MERCATO VECCHIO, C.LE DEL

0923

Descrizione prestazionale dell'intervento

Foto del rilievo

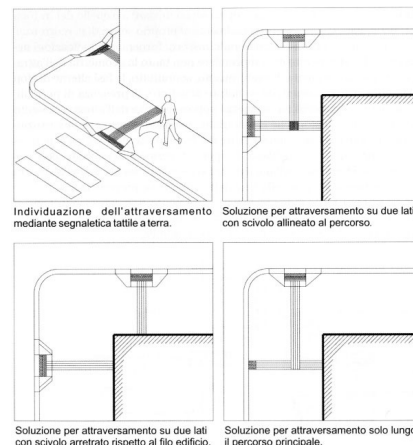
Inadeguatezza di segnalazione tattile per non vedenti

Trattasi della scala della ragione è il palazzo della ragione si prevede l'inserimento di segnale tattile una pavimento per evidenziare la presenza della scala

Intercettazione dell'attraversamento pedonale attraverso la **collocazione di adeguata segnaletica tattile sul marciapiede**.
Se non vi è semaforo, sarà sufficiente sbarrare il marciapiede, all'altezza del centro della zona zebra, con il Codice di DIREZIONE RETTILINEA che terminerà 40 cm prima del confine fra scivolo e zona carrabile con il Codice di PERICOLO VALICABILE che deve coprire tutta la luce dello scivolo.

Materiale suggerito: **Tipo LogesVetEvolution**
